東海第二発電所
火災による損傷防止
(審査会合コメント回答)

平成29年8月29日
日本原子力発電株式会社

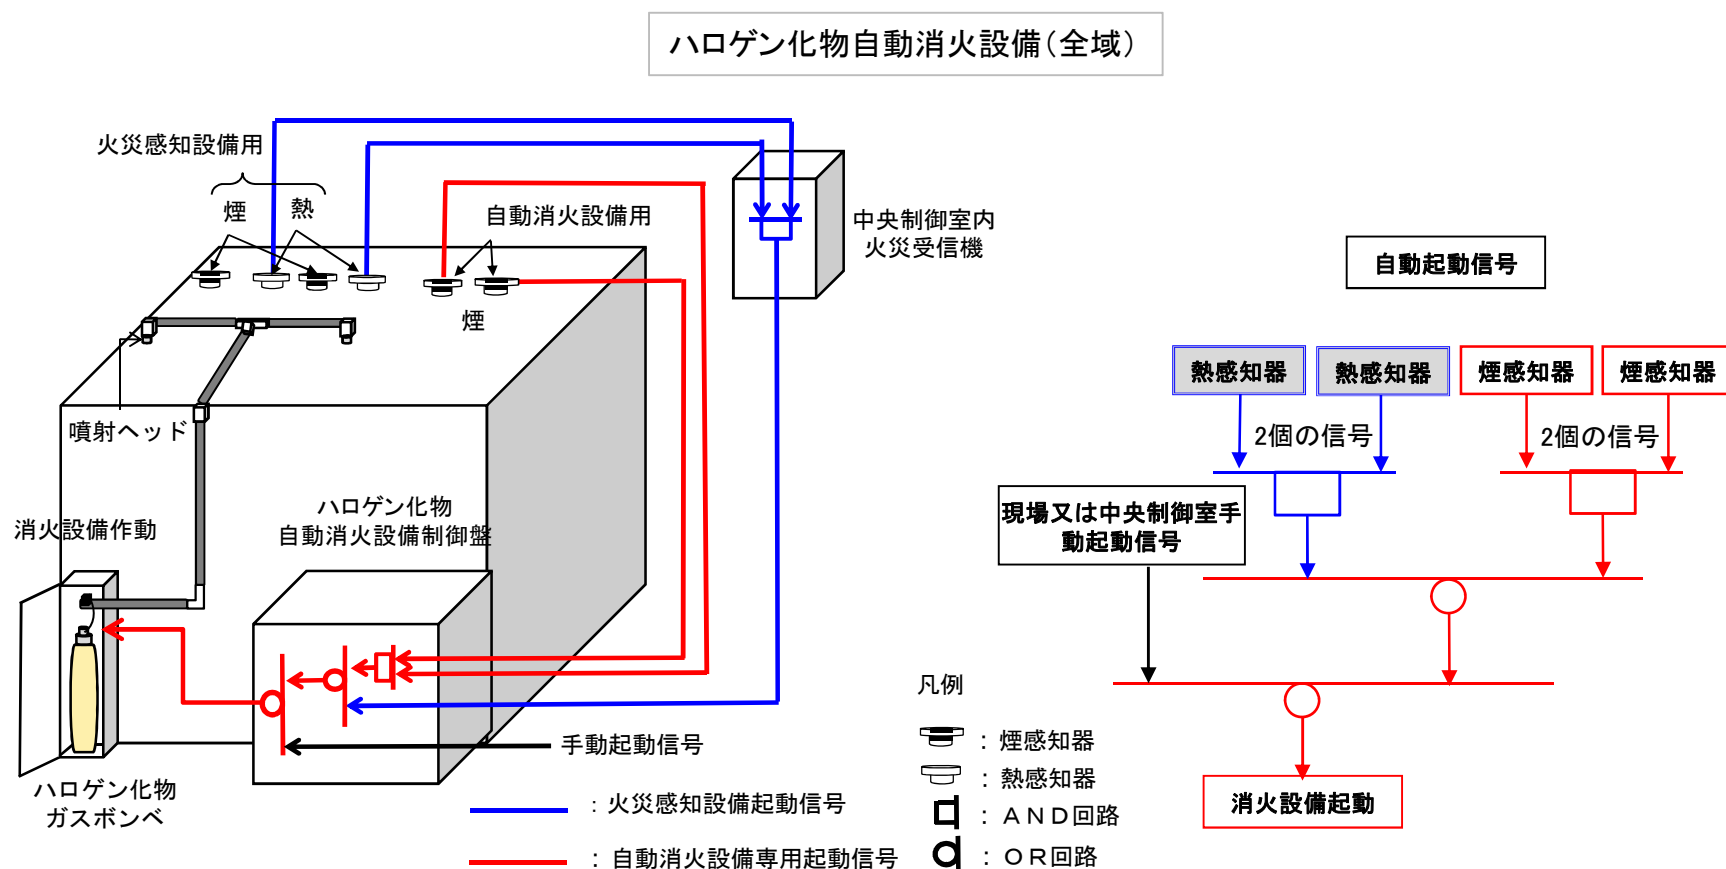
- ・消火設備の自動消火設備用の感知設備と、火災区域(区画)としての感知設備との関係を明確にして説明すること。
- ・二酸化炭素自動消火設備の作動ロジックは、ハロゲン化物自動消火設備の作動ロジックとは異なっている。その妥当性について、誤作動防止の観点も含めて説明すること。

- ◆ 自動消火設備の自動起動用には、火災区域の感知設備とは別に専用の感知設備を設置する。
- ◆ 二酸化炭素自動消火設備とハロゲン化物自動消火設備の自動起動信号に関する考え方を、信頼性と誤作動防止の観点から以下に整理
- ◆ 非常用ディーゼル発電機室は燃料油や潤滑油が貯蔵されるため、高い消火性能を有する二酸化炭素を採用。二酸化炭素は人的に毒性が高いため、自動消火設備の誤作動防止が重要であり、煙感知器2つと熱感知器2つの信号を組合せることで防止

- ◆自動消火装置起動用の感知器は，火災区域(区画)の感知器とは別に専用の感知器(煙)を設置
- ◆また，検知の多様性を考慮して，火災感知設備用の熱感知信号によっても自動消火装置を起動
- ◆火災区域(区画)に対しては，固有の信号を発する異なる種類の感知器(煙と熱)を組合わせて設置

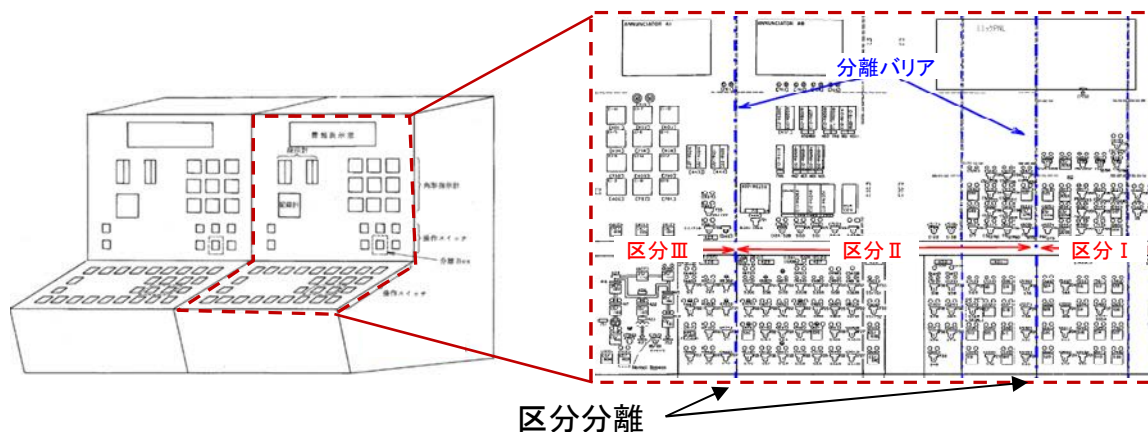
原子炉建屋通路部は、火災の発生の可能性のある油内包設備等については、個別に局所消火設備を設置し、その他の火災に対しては消火器による対応との説明であったが、設備の増加や配置変更があった場合の対応、通路部に物品(可燃物含む)を仮置きする場合の管理方法について説明すること。

- ◆ 火災防護計画で規定する(13)防火管理の中で、以下の内容について記載し、原子炉建屋通路部での火災防護を確実に実施する
 - 個別の機器の配置変更や増設がある場合には、これを反映し、局所自動消火設備を適切に変更すること。
 - 持ち込み可燃物の管理として、通路部への可燃物の仮置きは、原則、禁止とし、止むを得ず、仮置きを実施する場合には、不燃材料である金属容器等の中に保管するとともに、金属容器等の横には消火器を配備すること。

【高感度煙センサの設置】

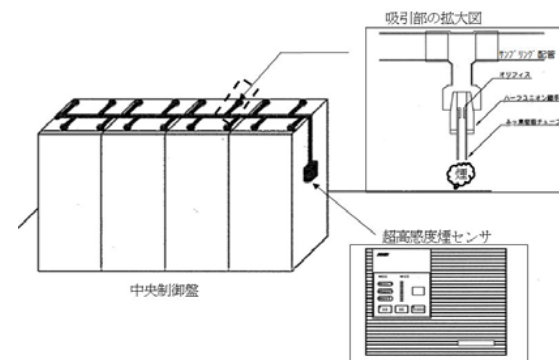
中央制御室の制御盤のうち、ベンチ盤(運転員常駐正面制御盤)については、高感度煙感知器を設置しない方針について、早期感知の観点から、中央制御室の天井に設置される感知器で早期に感知できることの妥当性について説明すること。併せて、ベンチ盤についても高感度煙感知器を設置することの是非についても説明すること。

- ◆ 中央制御室のベンチ盤についても、火災に至る発煙の段階から兆候を検知し、早期に対応するため、高感度煙センサを設置するとともに、感知場所が特定できるように設計する。
 - 中央制御室のベンチ盤は、安全区分ごと、機能ごとに分離されているため、それぞれに高感度煙センサを設置
 - なお、中央制御室には制御盤内の過熱部位が特定できるようにサーモカメラを配備し、早期、かつ、確実に運転員による初期消火等が可能な運用とする。

中央制御室の制御盤配置

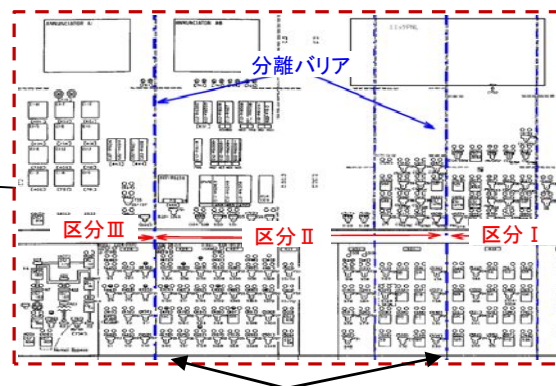
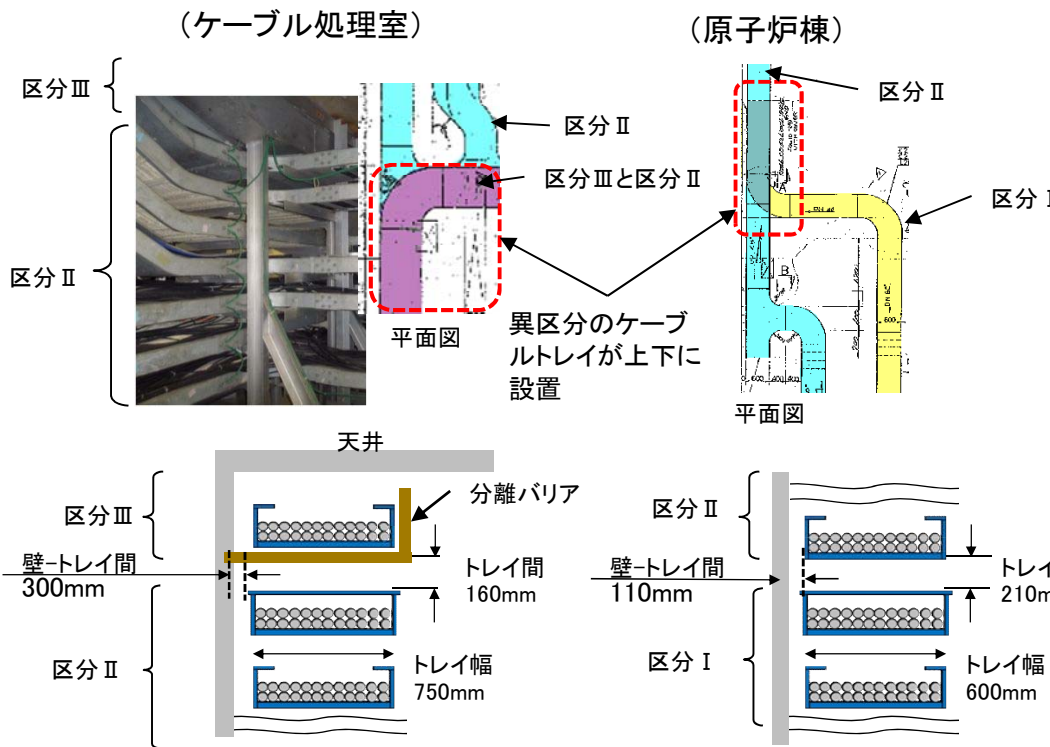
中央制御盤の1つの制御盤の機能が喪失しても、他の制御盤での運転操作や現場での操作により、原子炉の高温停止及び低温停止の達成・維持が可能であることについて具体的な説明を行うこと。

- ◆ 中央制御室の1つの制御盤が火災により機能喪失しても、安全停止が可能なことを以下の観点で説明
 - 中央制御室の制御盤は安全区分ごとに分離する設計となっており、火災により1つの制御盤の機能が喪失しても、同じ機能を持つ別区分の盤から安全停止が可能
 - 万が一、中央制御室の制御盤から安全停止できない場合を仮定しても、中央制御室外制御盤から安全停止が可能

1時間耐火材(耐火ラッピング)施工イメージ

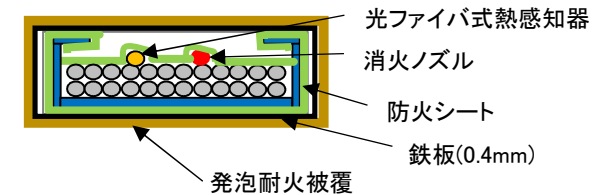
現場の状況を踏まえて、系統分離のためのケーブルトレイの耐火ラッピングについて実現可能性を示すこと。

- ◆ 現場での設置状況と施工性を考慮し、1時間耐火能力を実証試験にて確認した隔壁(耐火ラッピング)を設置する。

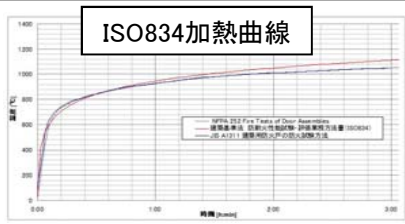
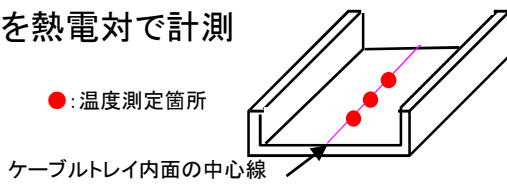
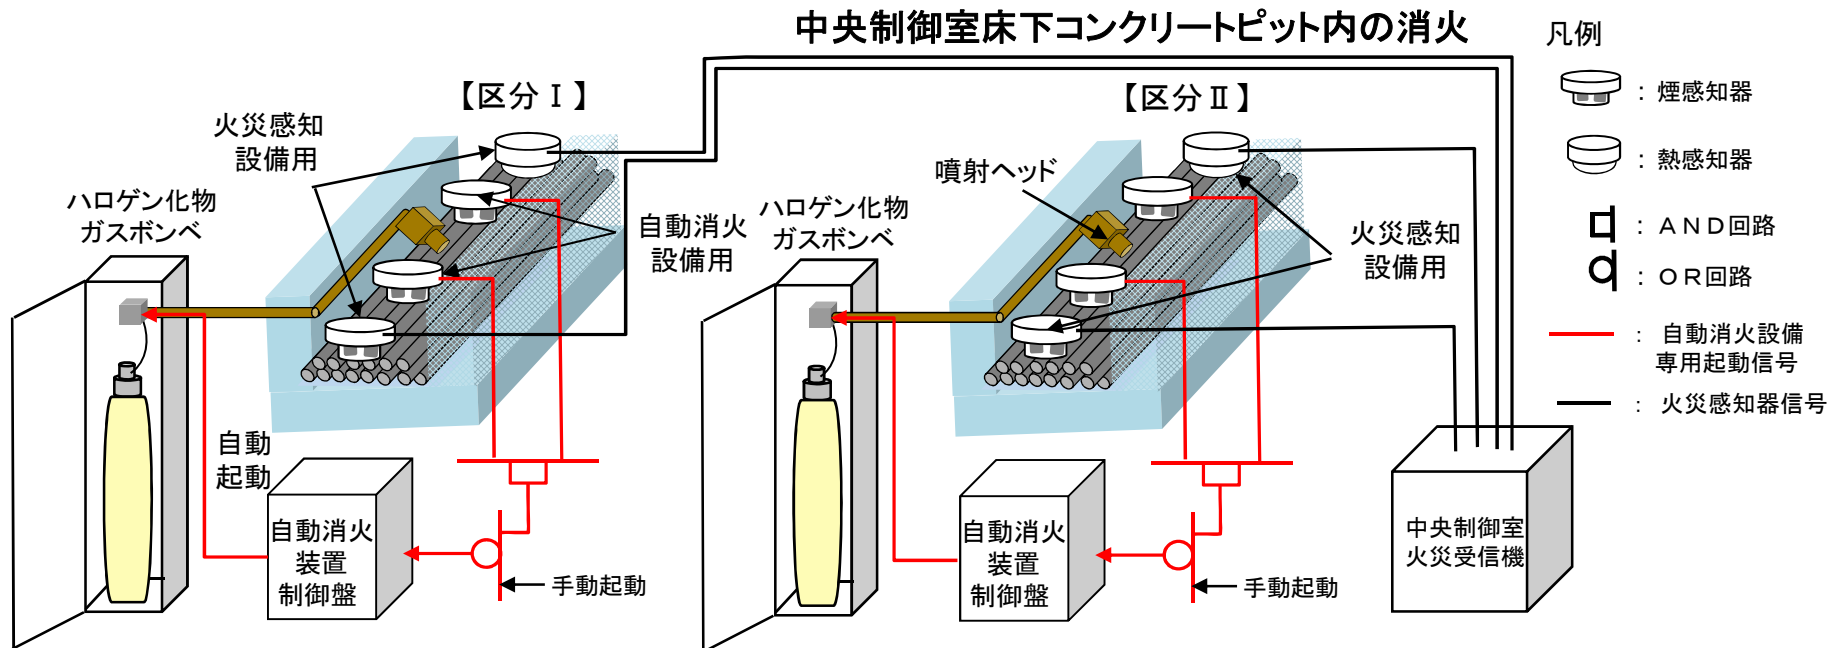
- ・ケーブルトレイに使用する耐火ラッピングの試験について詳細に説明すること。
- ・ケーブルトレイに使用する耐火ラッピングについて実証試験について、詳細に説明すること。

ケーブルトレイ下面をISO834加熱曲線により1時間加熱した結果、ケーブルトレイ内温度は判定基準である205℃未満であることを確認した。

また、絶縁抵抗測定、電圧印加試験には問題なく、ケーブルが健全であることを確認した。

- ◆ 鉄板に発泡性耐火被覆2枚を貼った隔壁(耐火ラッピング)をケーブルトレイに施工することにより、1時間以上の耐火能力を有することを確認した。

＜ケーブル処理室の火災防護対応イメージ＞

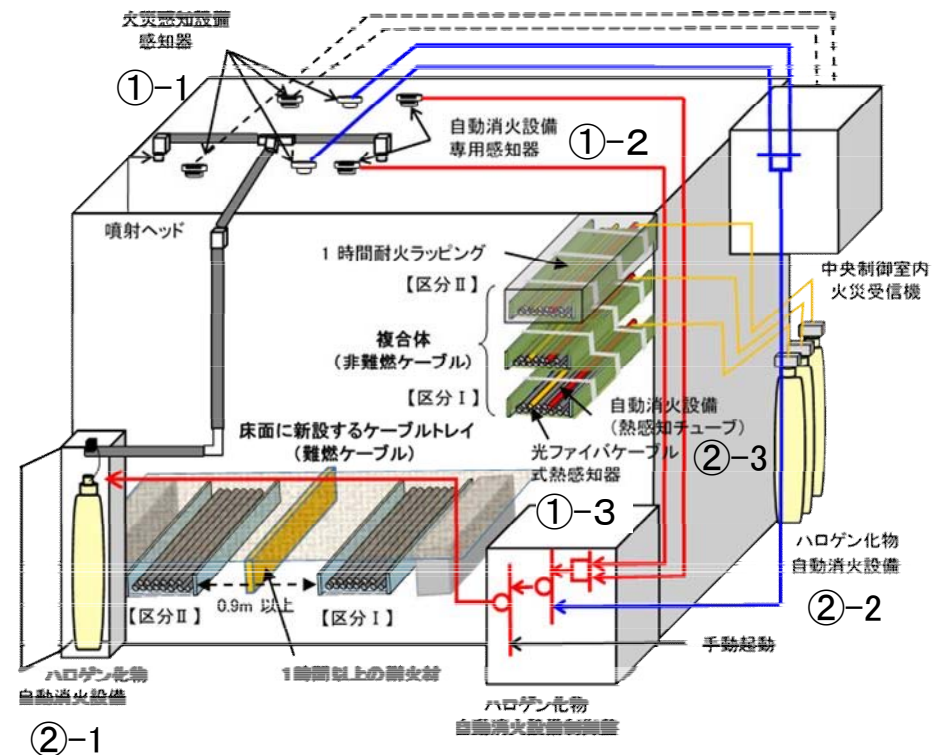
ケーブル処理室の床面に新たに設置するケーブルトレイに対する感知・消火については、ケーブル処理室としての感知・消火設備の観点、ケーブルトレイの系統分離としての感知・消火設備の2つの観点から整理して説明すること。

- 検出原理の異なる2種類の感知器(煙・熱)設置【①-1】
- ハロゲン化物自動消火設備(全域)設置【②-1】

- 1時間以上の耐火能力を有する耐火材で分離【③-1】
- + 火災感知器【①-1】+ 自動消火設備設置【①-2, ②-1】
- 系統分離で使用する感知・消火は、ケーブル処理室の感知・消火設備と共用使用

- 1時間以上の耐火ラッピングで分離【③-2】
- + 火災感知器【①-1, ①-3】
- + 自動消火設備設置【②-2, ②-3】

【格納容器内の系統分離対策】

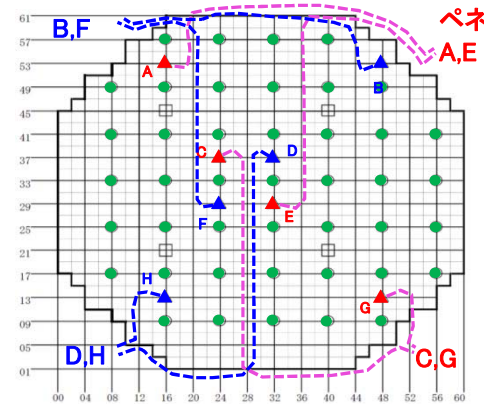
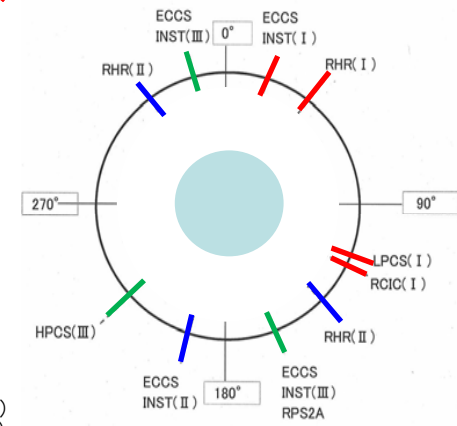
格納容器内の系統分離が、基準要求を満足しないことについて、分離性能が同等と判断できるとする根拠について説明すること。

「2.3 火災の影響軽減」のうち、「6m以上の離隔距離確保や1時間耐火能力を有する隔壁等による分離」と「自動消火設備設置」の要求そのものには適合しているとは言えないが、運転中は窒素雰囲気であり、火災そのものの発生防止、及び下記の設計により、基準要求と同等以上の影響軽減策といえる。

- ◆ PLR(A)(B)用電動機やFCV(A)(B)は6m以上の離隔距離確保
- ◆ MSIV(A)～(D)は設計上、制御油が漏れない構造として火災影響を軽減
- ◆ 火災源となるケーブルは電線管で敷設し安全区分に応じて系統分離

- 異区分機器の6m以上の離隔
- 油内包機器の漏洩拡大防止(堰等)
- 油が漏洩しない機器構造
- ケーブルは電線管で敷設し、格納容器貫通部は分散配置
- 核計装ケーブルは難燃ケーブルを使用し、チャンネルに応じて位置的分離
